**SOLICITATION AMENDMENT
MODIFICATION DE L'INVITATION**

Title - Sujet INSTALLATION OF ALARM SYSTEM	
Solicitation No. - N° de l'invitation 21120-183634/A	Amendment No. - N° modif. 004
Client Reference No. - N° de référence du client 21120-18-2743634	Date 2018-03-22
GETS Reference No. - N° de référence de SEAG PW-\$\$HN-445-74412	
File No. - N° de dossier hn445.21120-183634	CCC No./N° CCC - FMS No./N° VME
Solicitation Closes - L'invitation prend fin at - à 02:00 PM on - le 2018-04-05	
Time Zone Fuseau horaire Eastern Daylight Saving Time EDT	
F.O.B. - F.A.B. Plant-Usine: <input type="checkbox"/> Destination: <input checked="" type="checkbox"/> Other-Autre: <input type="checkbox"/>	
Address Enquiries to: - Adresser toutes questions à: Ladouceur, Joanne M.	Buyer Id - Id de l'acheteur hn445
Telephone No. - N° de téléphone (819) 420-0340 ()	FAX No. - N° de FAX () -
Destination - of Goods, Services, and Construction: Destination - des biens, services et construction:

This amendment 004 is raised to provide a response to a supplier enquiry. The question and response are provided as follows:

Statement of Work – SIO Alarm Systems – Prairie Region

Edmonton Institution for Women

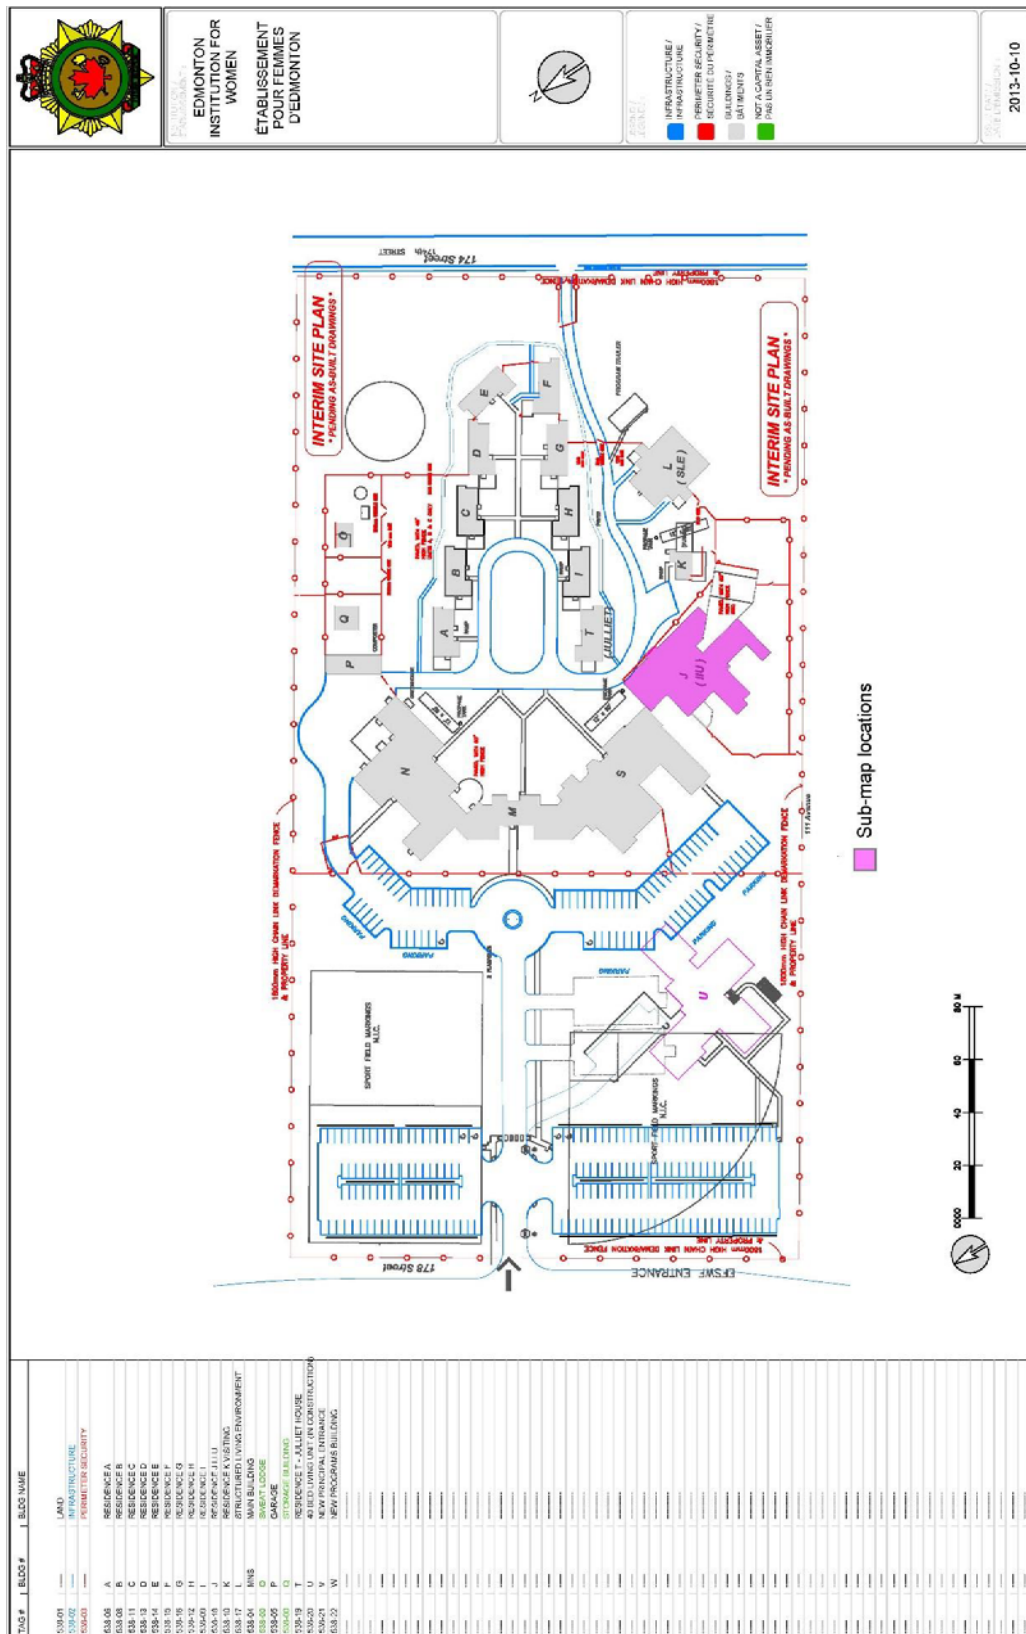
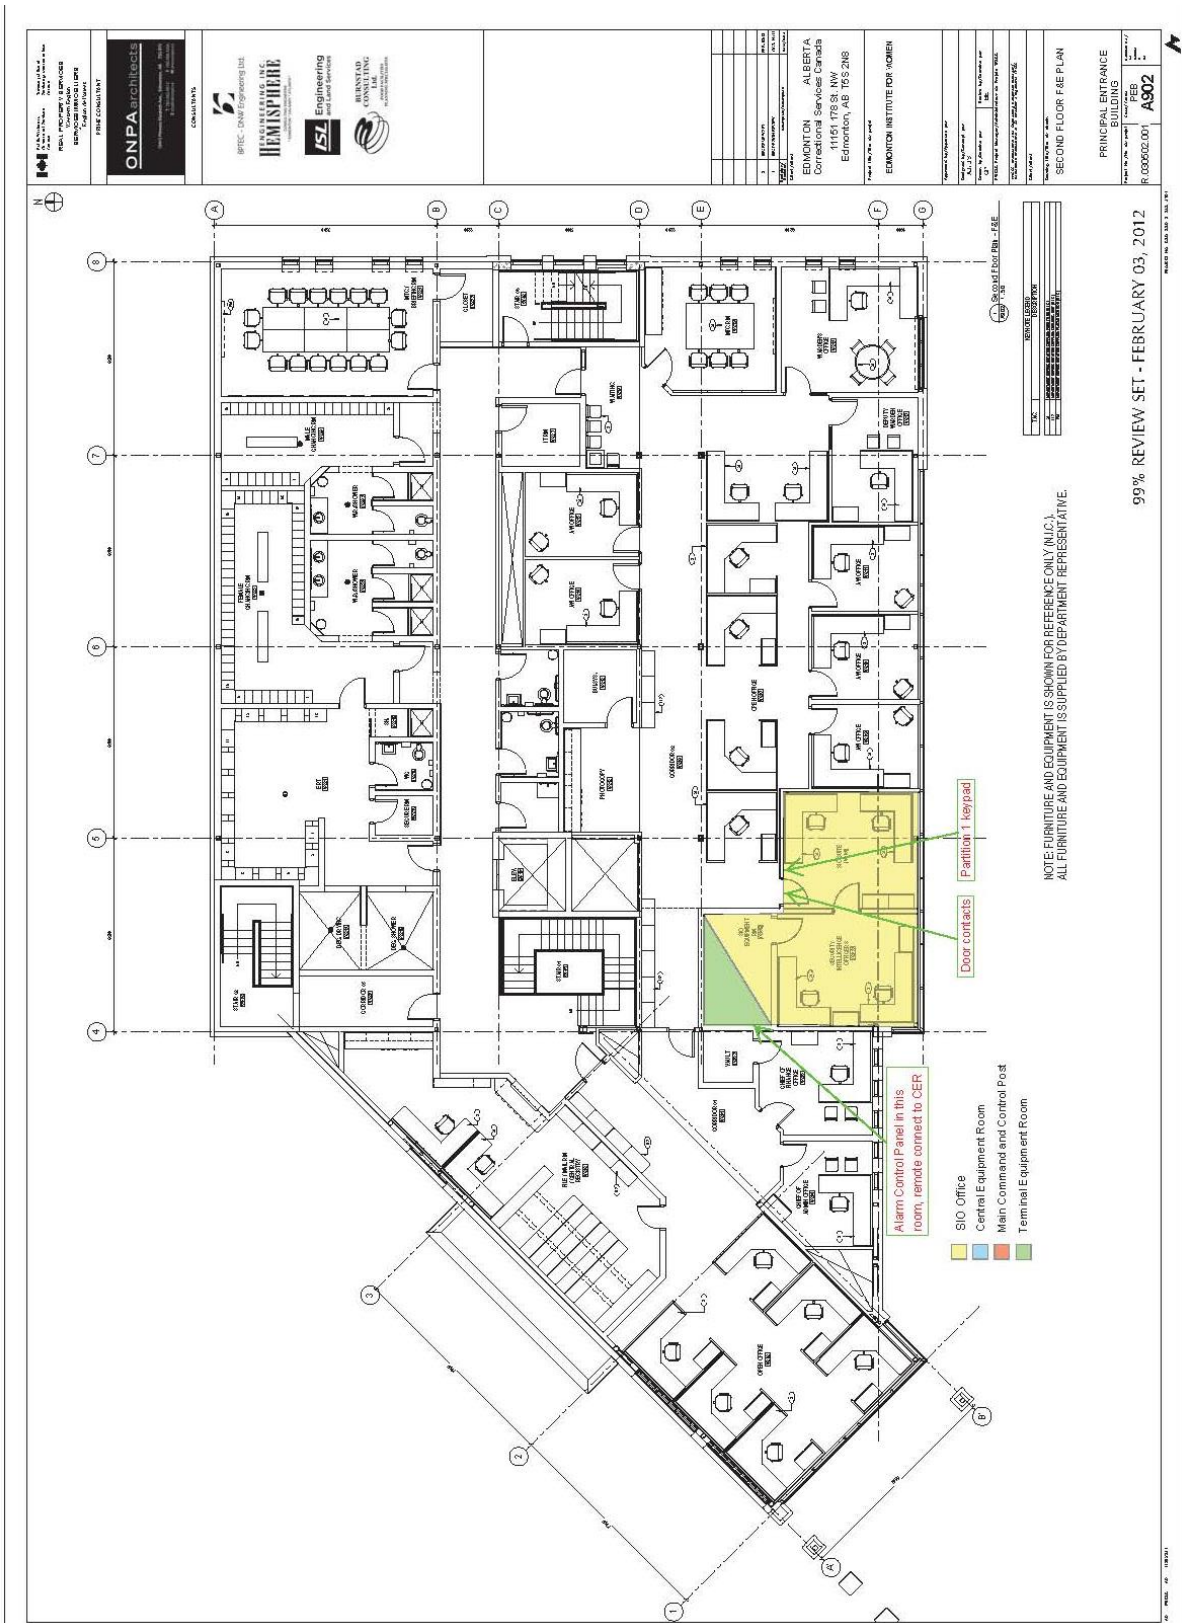
Question: SIO Alarm Systems – Prairie Region page's 38, 39, 40 are labeled TBD should we expect an updated list prior to the closing date?

Alarm Status display not marked on drawings, please confirm alarms status display locations? Will these intrusion alarm systems be integrated into CSC PIU? If so what level of integration? If so will the FAS work for Alarm status display?

Response: Attached files for English and French updates.

Response: Alarms and alarm status are displayed in the red rooms on the maps. Alarms and alarm status are to be integrated into the Main Command and Control Post's Facilities Alarm Annuciation System for medium, maximum, and multi-level security institutions. Alarms and alarm status for minimum security institutions and community correctional centres are reported on an independent status display. The exact location of the alarm status panel within the identified room at minimum security and community correctional centres will be finalized at installation.

One partition
One keypad
One door contacts
Three rooms
Alarm panel in partition
